改善箇所説明図

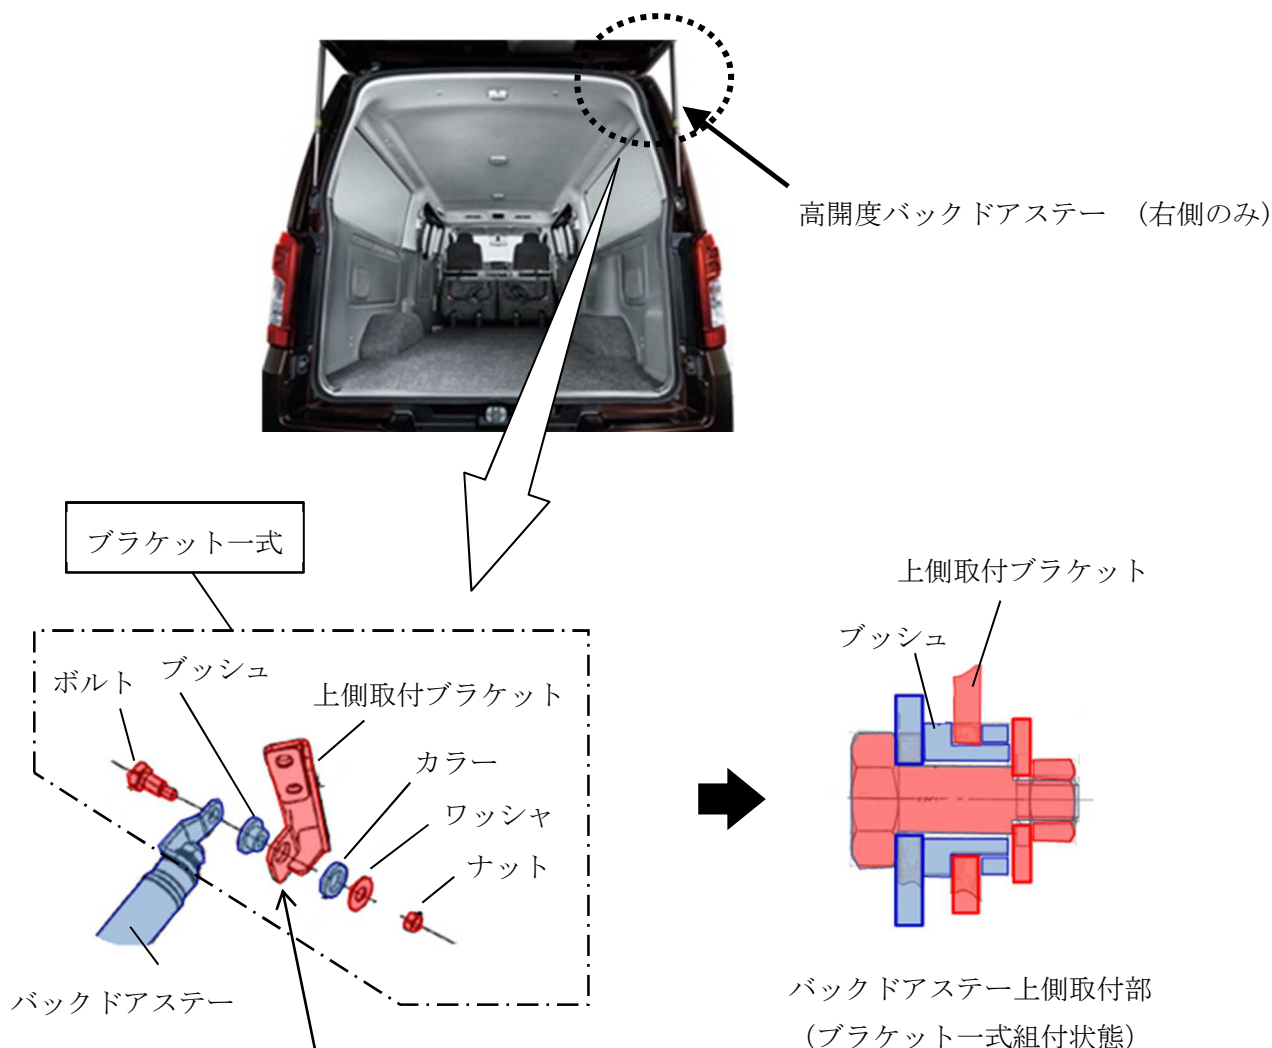
不具合発生箇所

高開度バックドア架装車両において、右側バックドアステーを取り付ける上側取付ブラケットの加工が不適切なため、バックドア開閉の繰り返しによりブッシュが破損してナットが緩むものがある。
そのため、そのままの状態で使用を続けると、最悪の場合、ガスステーが外れてバックドアが保持できなくなるおそれがある。

改善の内容

全車両、暫定措置としてブラケット一式を新品に交換する。

識別：銀色のシールをモデルナンバープレートの右横に貼り付ける。
